סקירת בקשת היתר 2026/0439.00 — הפלמ״ח 41

קטמון הישנה, ירושלים · טיוטת עבודה 26.10.2026

סיכום AI לעיון גינות העיר, מבוסס על מסמכי הבקשה מהארכיב האופטי. אינו חוות דעת מקצועית או משפטית ואינו הגשת התנגדות.

הפינה הדרומית — עצים 5, 13-14 על גבול הפורצים

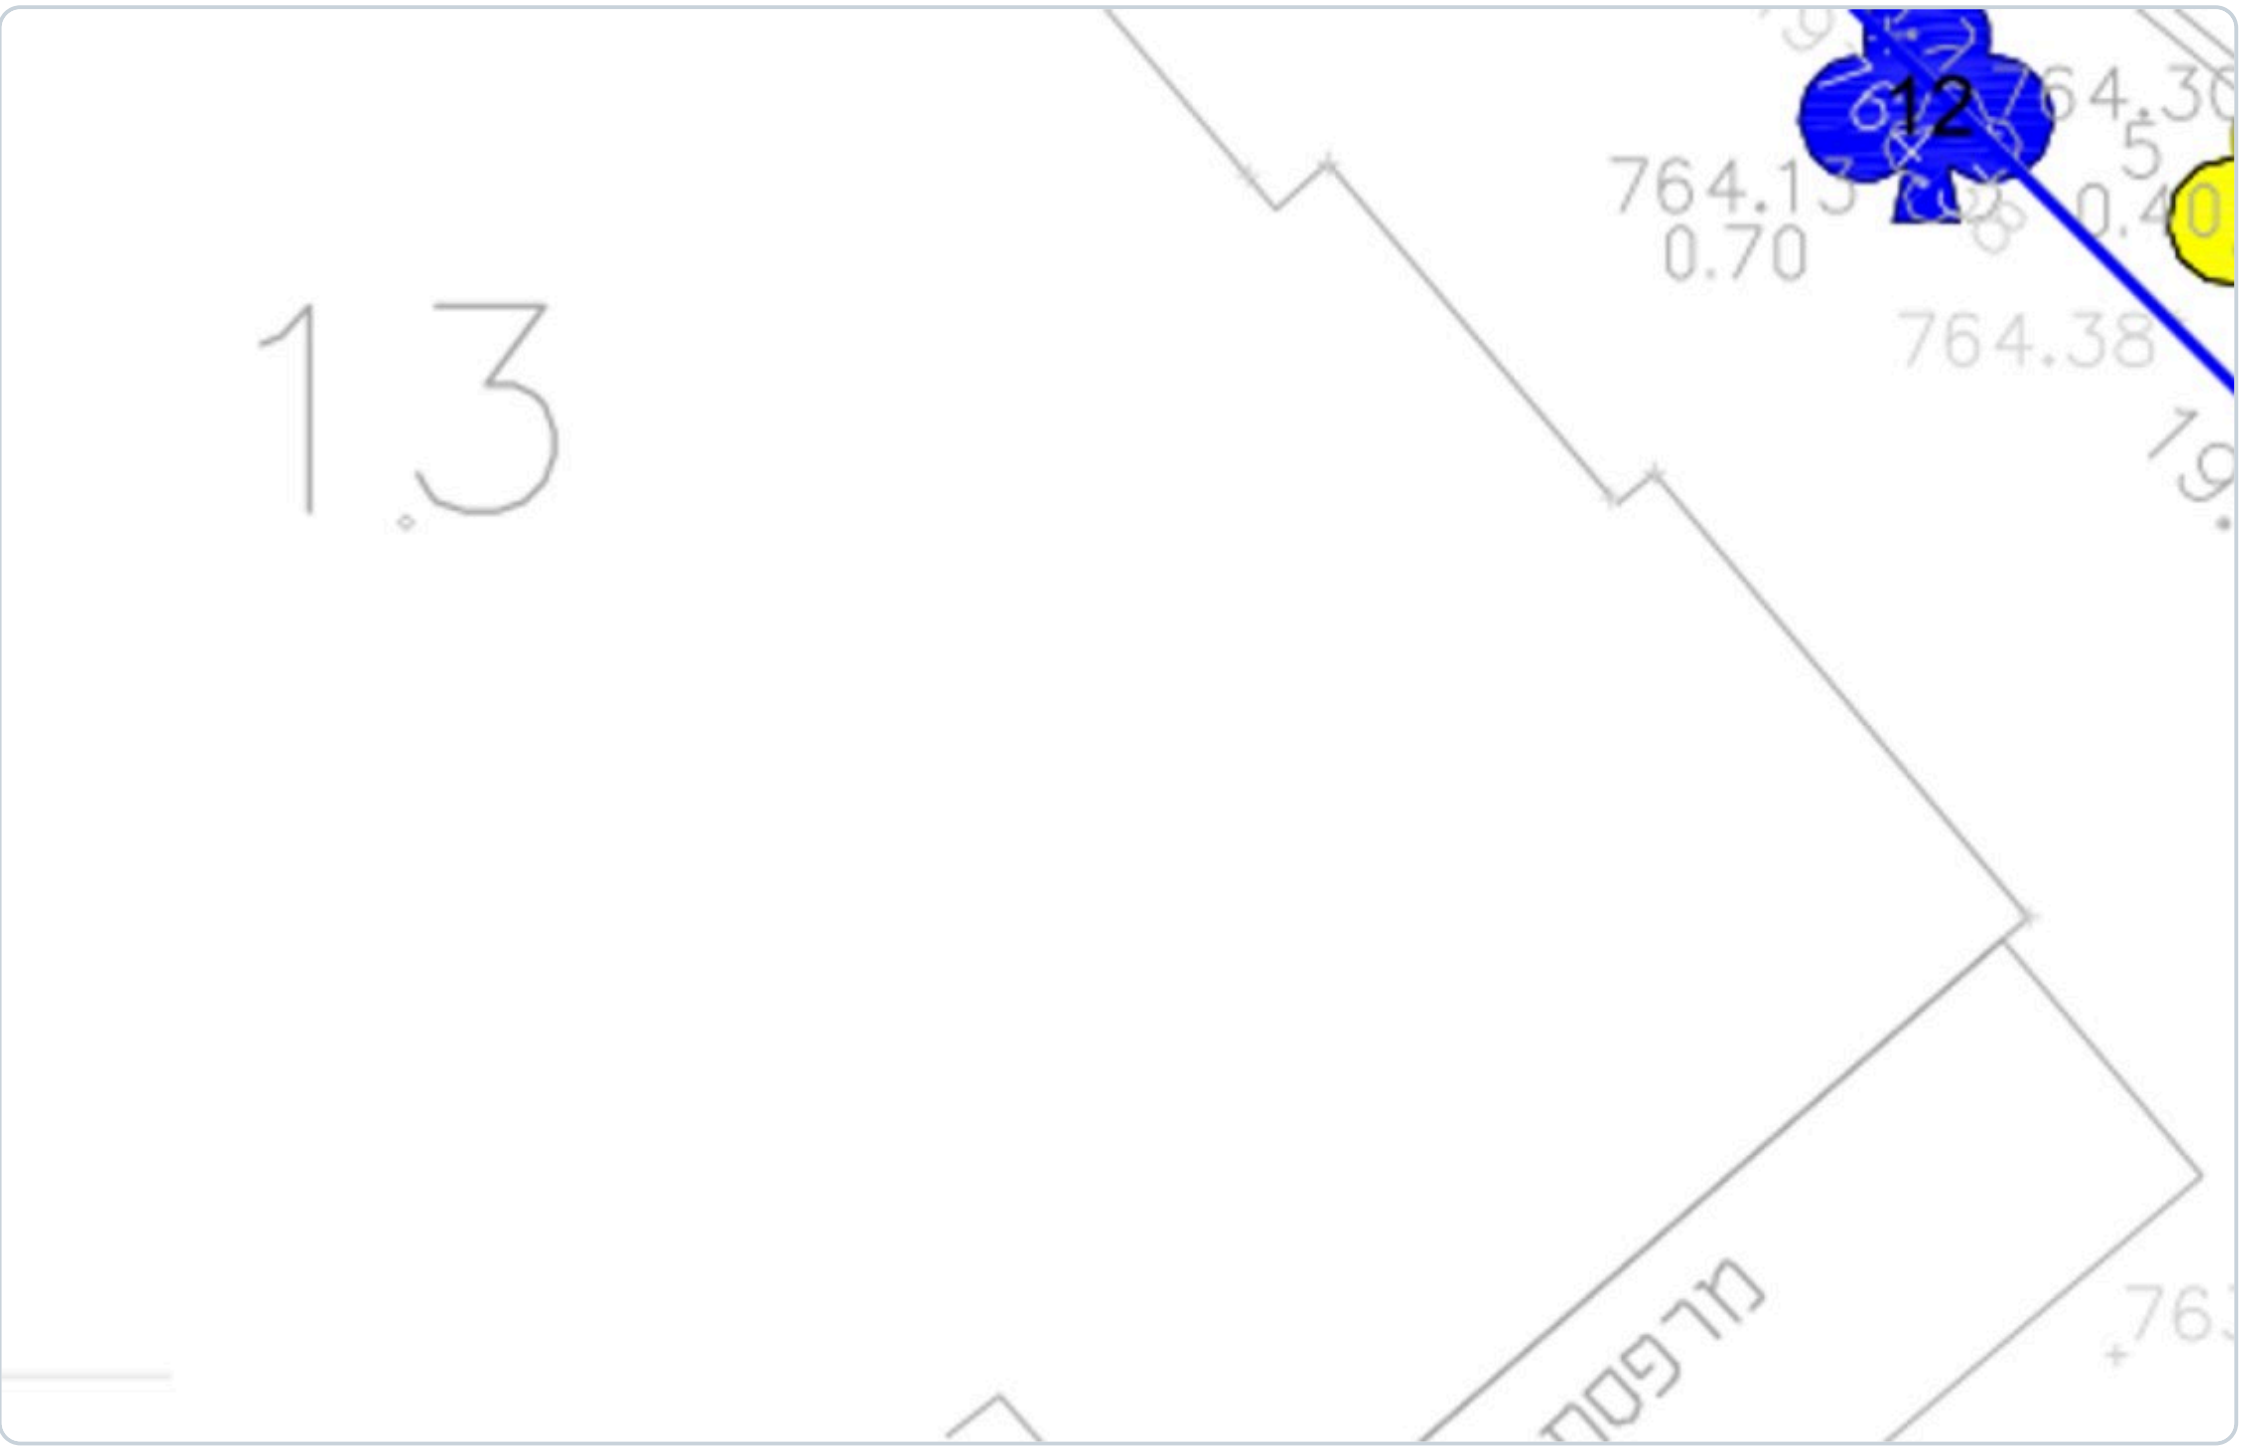
חיתוך ממפת המדידה: עץ 5 (צהוב) ואשכול 13-14 (חום) על הגבול הכחול בפינה הדרומית — האזור שאליו מיוחסת הרמפה לפי זיהוי התכנית.

פתח הרמפה — רינדור מנתוני התשריט המקוריים

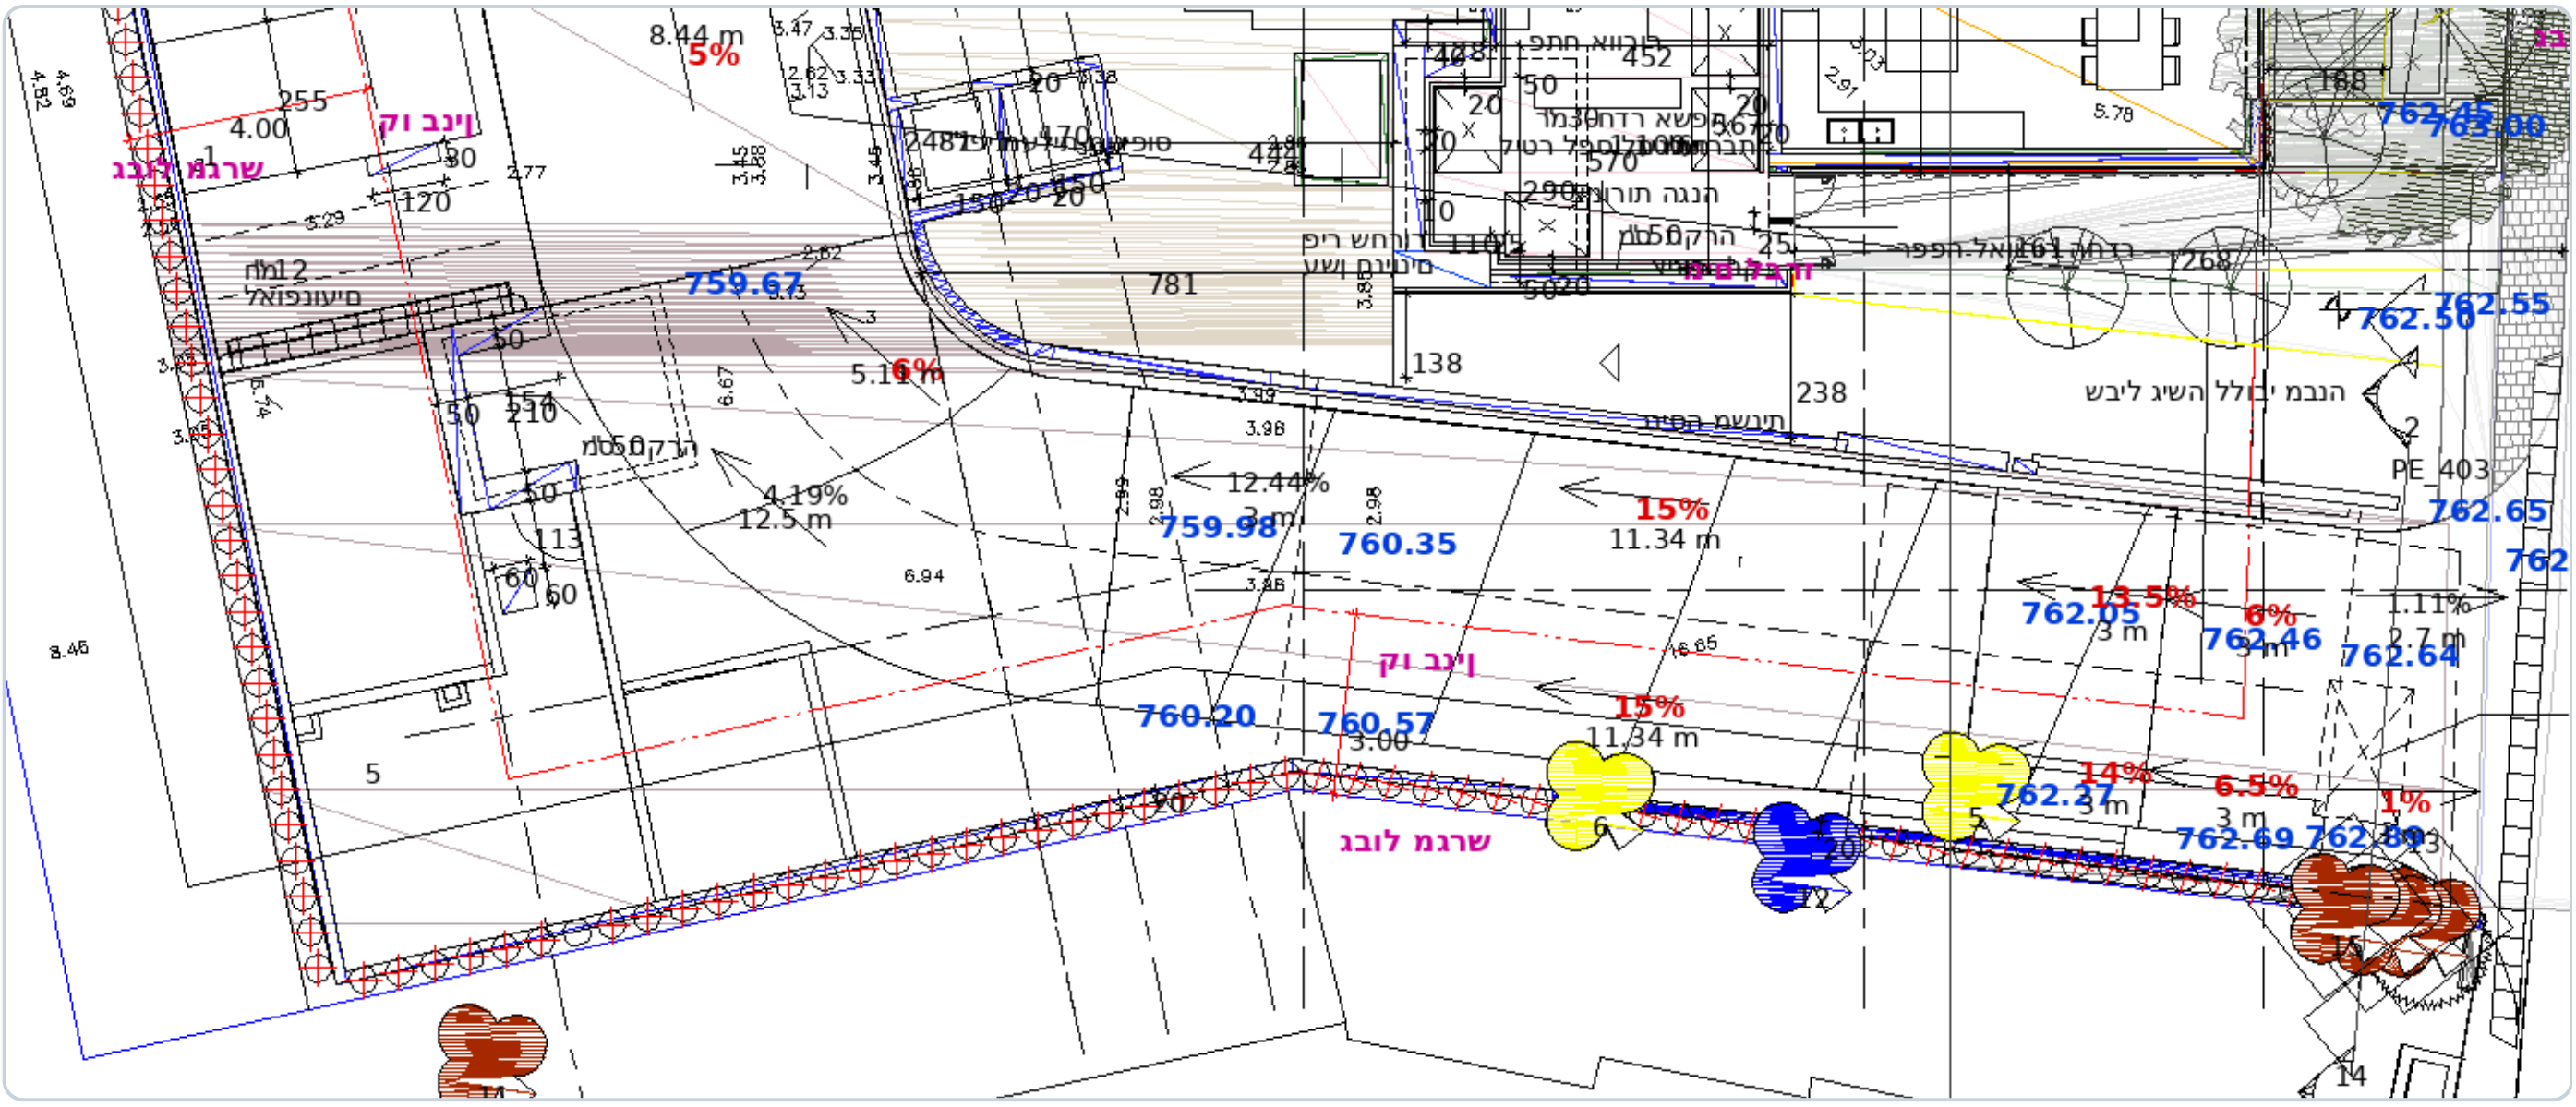
סוג החניה	חניון תת-קרקעי, 3.5 קומות חניה מתחת לקרקע; תקן חנייה עירוני — גבוה (זיהוי תכנית, 15.02.26)
מספר חניות	42 מוצעות, לפי נספח תנועה וחנייה; נדרש אישור תושי"ה — לא נראה במסמכים שנסרקו
רמפת הכניסה	מרחוב הפורצים — אומת בתכנית הפיתוח: שיפועי הרמפה (12.5%-15%, מקטעי נחה 6%-6.5%) על חזית 762.3-763.0 = מפלס הפורצים
דרישת העירייה	להסית את הרמפה לשימור עצים 5+6; שורת עצים 10-15 (ערכיות גבוהה) לשימור
מפלסים (חתך רוחב, גיליונות 21-22)	כניסה הפלמ"ח F00=767.40; קומות F01-F08 עד 790.34, גג 793.59; כניסה הפורצים FL01=762.50; חניון עד FB04=752.00

אימות: תכנית הפיתוח (מסמך 21 בארכיון) מראה את הרמפה על חזית הפורצים — שיפועי 12.5%-15% יורדים למפלסי החניון (749-758); מפלסי החזית 762.3-763.0 תואמים את הפורצים (~762), והחזית השנייה 767.4-768.0 את הפלמ״ח (~767.75). תומך: זיהוי התכנית מקשר את הרמפה לעצים 5+6 (לכריתה) ושורת 10-15 (לשימור), ובמפת המדידה הם בפינה הדרומית על גבול הפורצים. כניסות רגלי: ראשית מהפלמ״ח, משנית מהפורצים.

רינדור מנתוני הווקטור הגולמיים של מסמך ההרמוניקה (הגשה מקוונת 24.09.26) — לא צילום של הגיליון: קימורות שוטחו, מילויים לא שוחזרו וחלק מהתוויות העבריות עלולות להופיע הפוכות, אך הקווים, התוויות והמפלסים מקוריים. הייחוס לרחובות נעזר בהסברות חתומות-שם בחבילה: הפורצים=762.x, הפלמ״ח=767.4. נראים: שיפועי הרמפה (אדום) היורדים מרצועת הרחוב במפלסי 762 (כחול) פנימה, ועצים 5+6 על פתח הרמפה.

1. חניה: לדרוש הצגת מיקום מעודכן של רמפת הכניסה (לאחר הסטתה לשימור עצים 5+6) ואישור תושי"ה ל-42 החניות, לרבות ניתוח השפעת תנועת החניון על רחוב הפורצים.
2. שמירת המדרכה: לדרוש תנאי מפורש שהמדרכה הקיימת ברחוב הפורצים לא תיפגע בשל חפירת החניון התת-קרקעי ושלבי הביצוע — לרבות תוכנית תמיכת גבולות ואבחון מצב המדרכה לפני ואחרי; רחבת כיבוי האש לא תמוקם על המדרכה, כפי שמחלקת התכנון עצמה קבעה.
3. מדרכה רציפה: לבקש מהוועדה לבחון הקצאה/הפקעה של הרצועה בקצה המגרש החוסמת לטענת התושבים את רציפות המדרכה ברחוב הפורצים, לטובת מדרכה תקינה רציפה — בכפוף לאימות התוואי; מנוסח כבקשת בחינה מותנית, לא כטענת עובדה.

רחבת כיבוי האש — רינדור מנתוני התשריט המקוריים

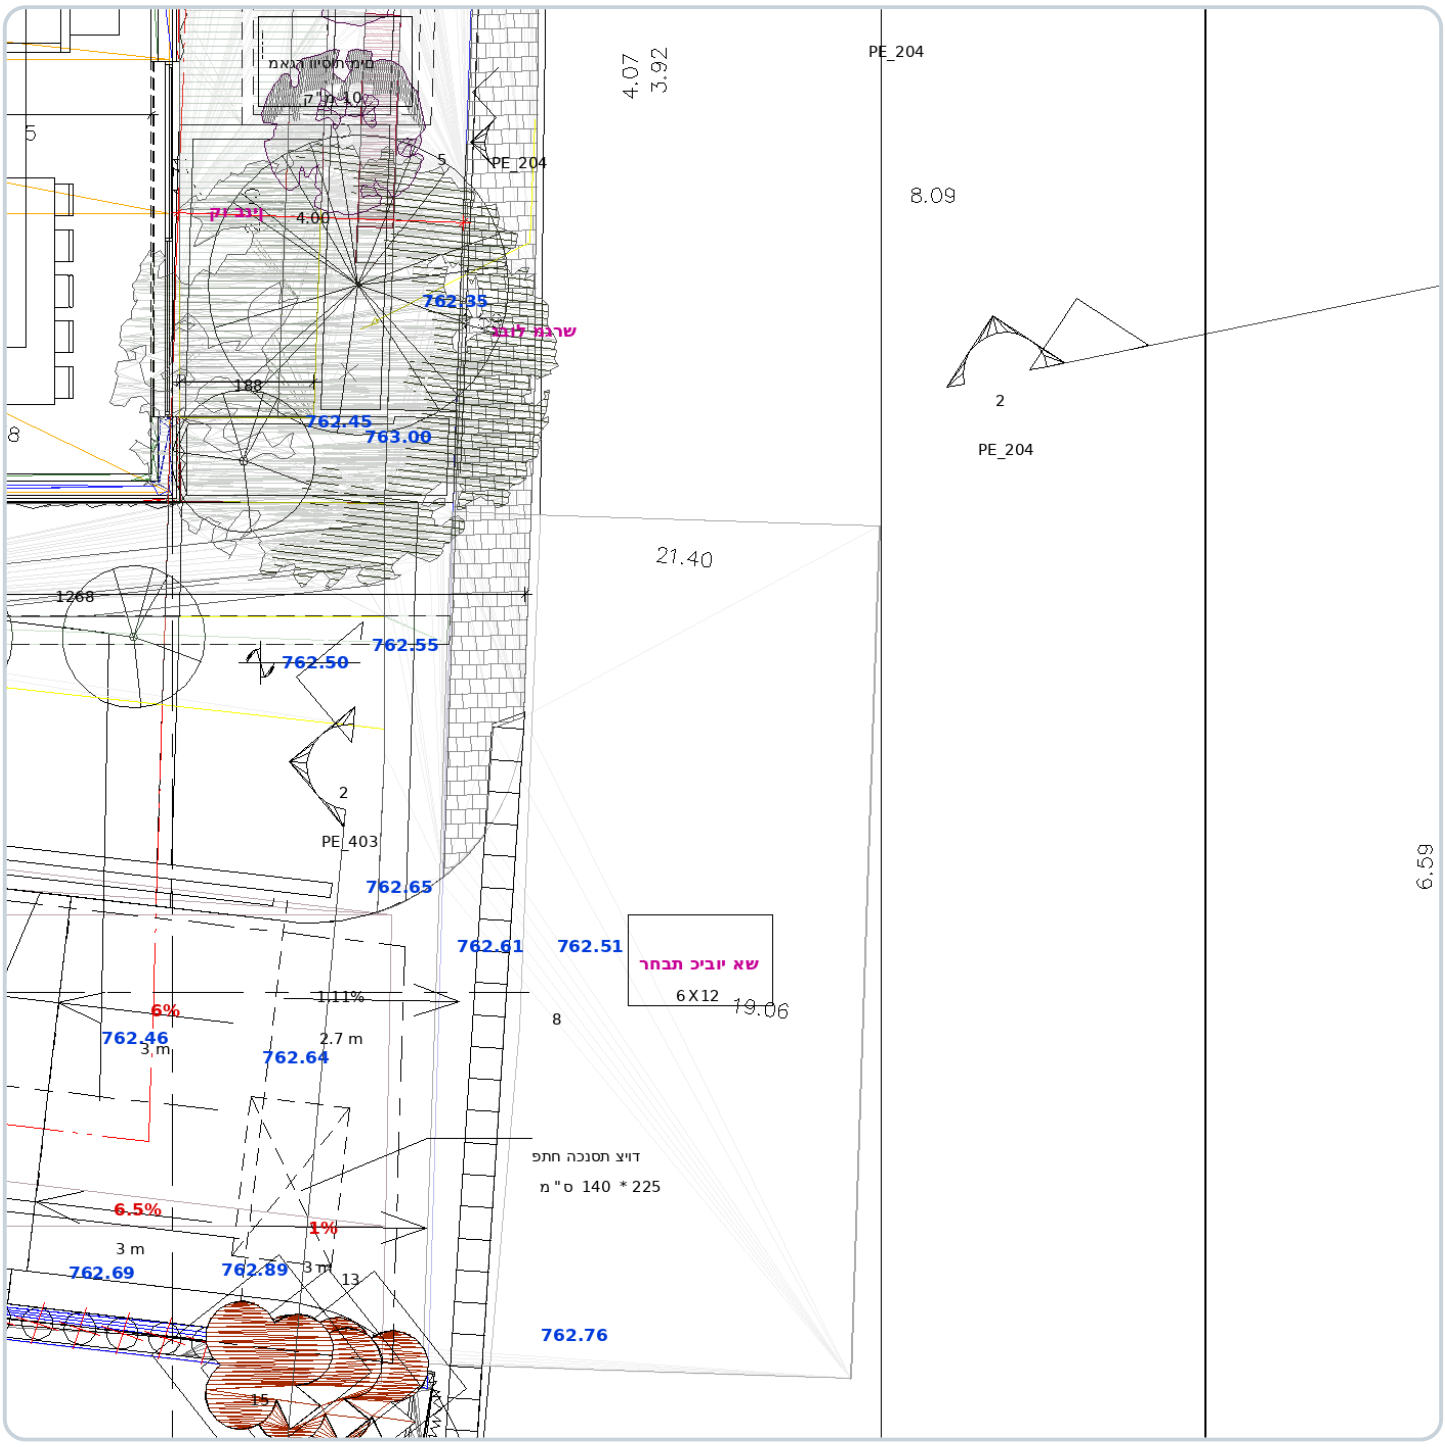
רחבת כיבוי האש אותרה בתכנית הפיתוח: על חזית הפורצים, במפלס ~762.5, והיא חורגת מקו גבול המגרש לכיוון הרחוב — כלומר על רצועת הגינון והמדרכה של הפורצים, בדיוק כפי שמחלקת התכנון דחתה: "מוצעת על המדרכה... אינה מקובלת". לידה מסומנת התווית "מים לברז" (סוג הברז לא נקבע במפורש — להמשך בירור) ובאזור הכניסה מאגרי מים תת-קרקעיים ("מאגר וויסות מים", "מאגר מים לספרינקלרים"); בקומות — גלגלון כיבוי ופנל כבאים. בנוסף: תכסית תת-הקרקע המוצעת היא 100% משטח המגרש (חפירה עד גבולות המגרש), ומולה דרישת העירייה לצמצם ל-80% — הנוסח הסופי טרם נקבע, וייתכן שגבול החפירה ישתנה. בנוסף נדרשת רצועת גינון של 1.5 מ׳ לכל הפחות כלפי הפורצים והפלמ״ח.

אותה שיטה ואותן מגבלות רינדור: הרחבה מצוירת כמלבן חתום "רחבת כיבוי אש 6X12" מעבר לרצועת המדרכה (השיבוץ האנכי) בצד הרחוב — אימות חזותי לניסוח זיהוי התכנית "יושבת על רצועת הגינון ומוצעת על המדרכה".

חתך רוחב — גיליון 22 (הרמוניקה PDF, מסמך 24)

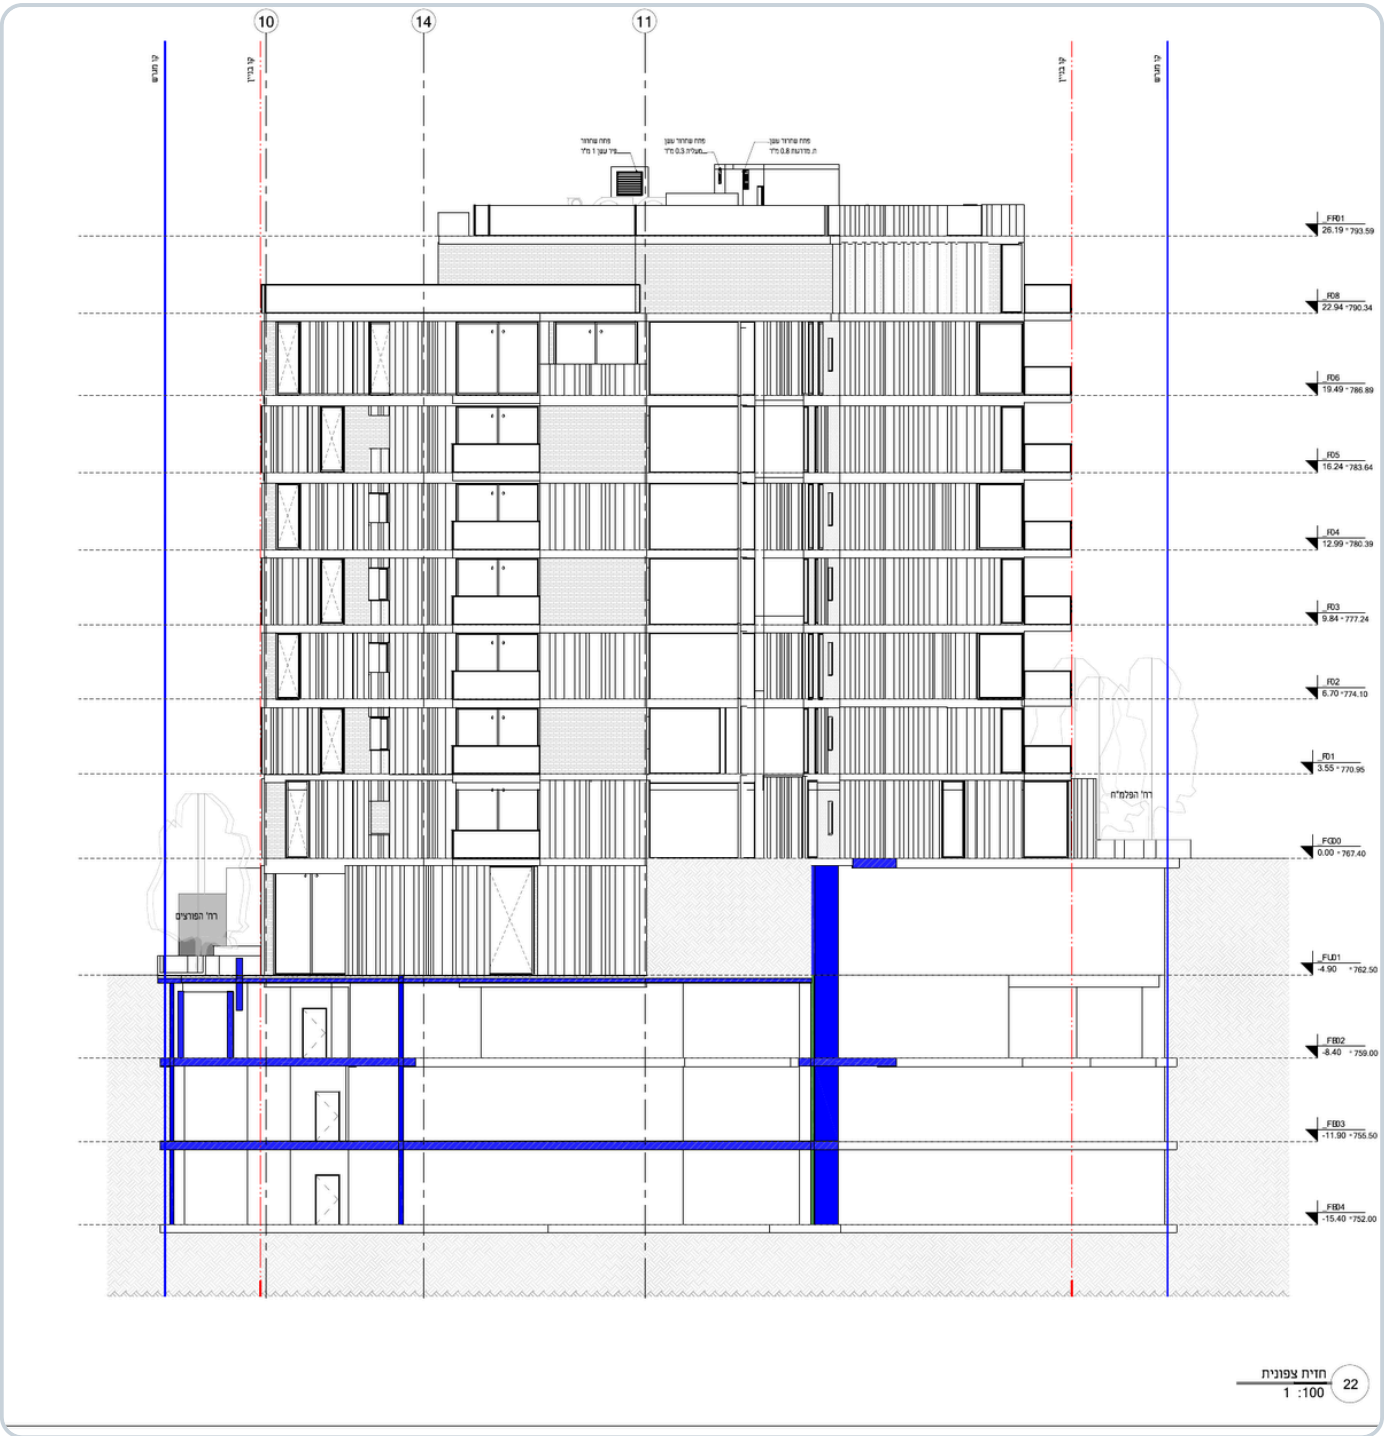
גבול הידע. חתכי הרוחב המוגשים (גיליונות 21-22) מראים את קופסת החניון נוגעת בקווי המגרש (כחול) משני עברי הרחוב, עד עומק 752.00 — כ-10.5 מ' מתחת לחזית הפורצים (762.5); חתכי ביצוע ותוכנית תמיכת גבולות אינם בקבצים הקריאים. מיקום הקטע החוסם את המדרכה הוא תצפית תושב — לא הודגמה בליטה של החלקה לתוך תוואי הרחוב, ולא נמצא במסמכים חישוב רוחב מדרכה קיימת מול קו רחוב.

חתך הרוחב כפי שהוגש: מפלסי הקומות (ימין) מ-F00=767.40 (חזית הפלמ"ח) עד F08=790.34 וגג 793.59; מתחת לקרקע FL01=762.50 (חזית הפורצים) ועד FB04=752.00. קופסת החניון נוגעת בקווי המגרש (כחול) משני העברים — ראו נקודת המדרכה.
